**Gmina Olsztyn**

**Opinia techniczna pokrycia dachowego kopuły  
Hali Widowiskowo - Sportowej „URANIA” w Olsztynie**

## **Opinia techniczna**

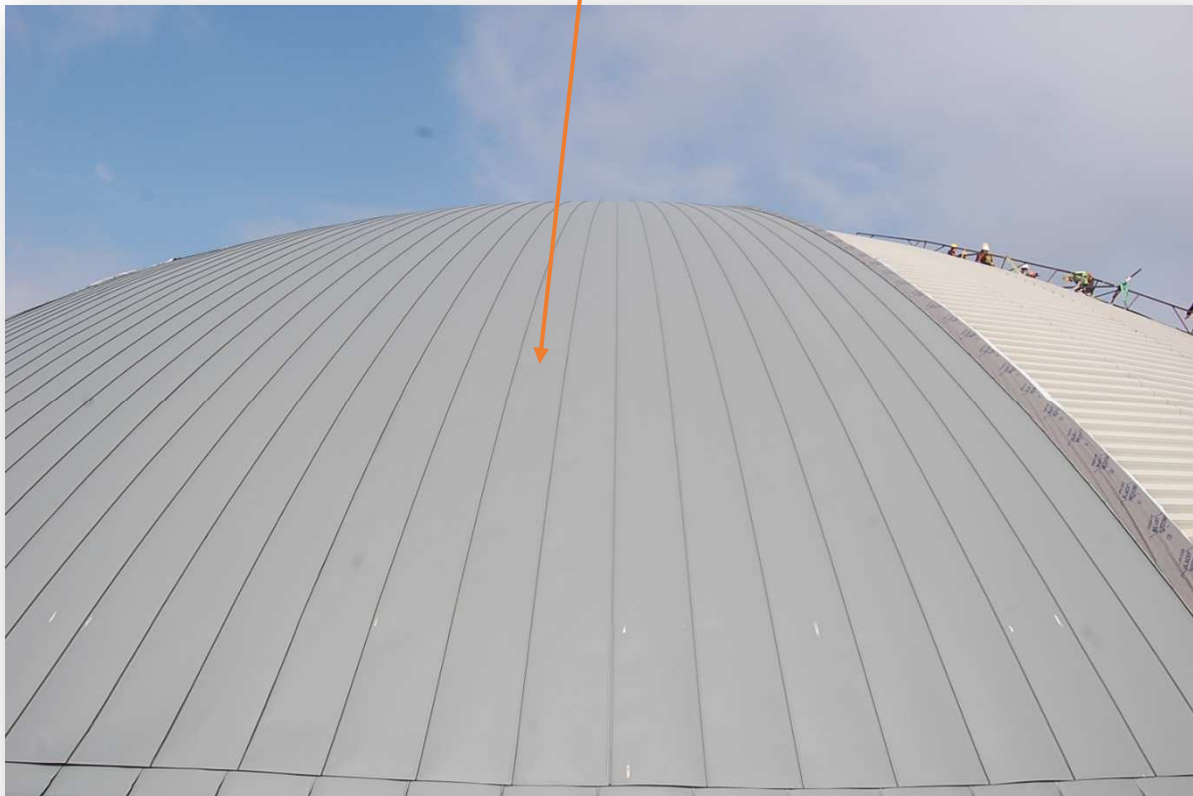
Szczególną uwagę należy zwrócić sposób łączenia blach rzędu drugiego z rzędem poprzednim, pierwszym. W miejscu tym jest mały kąt nachylenia kopuły. Rąbki rzędu dolnego nie powinny się pokrywać z rąbkami układanymi powyżej.

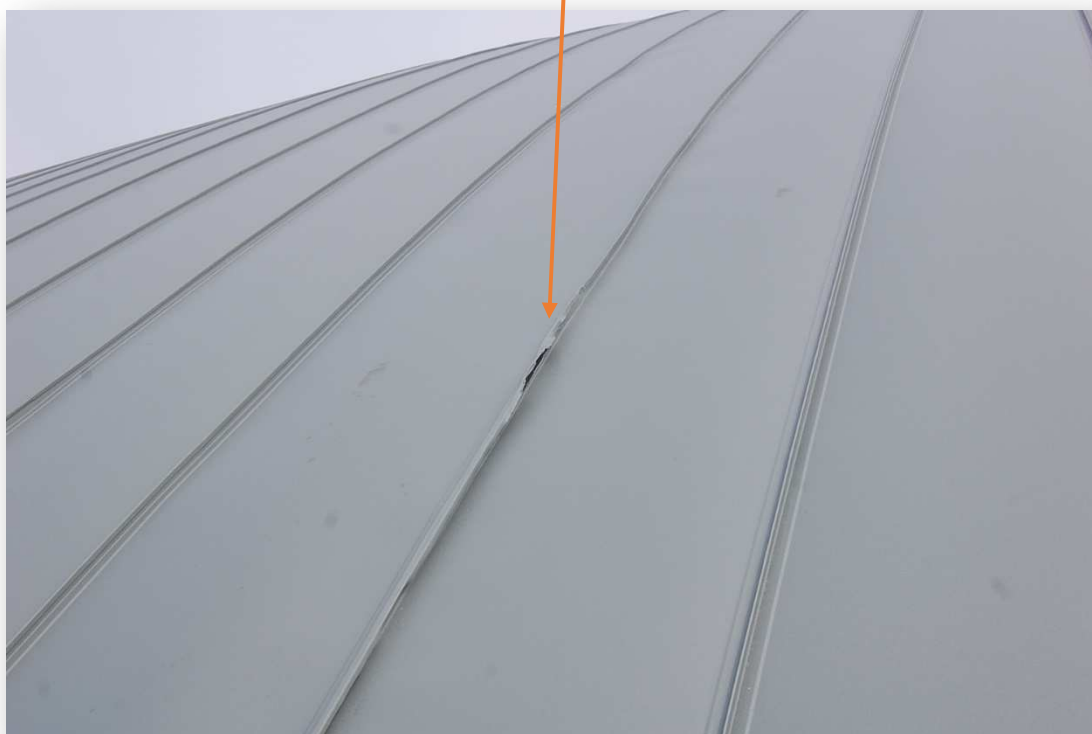
Odcinkowy brak połączenia blach.

Usunąć wadę.
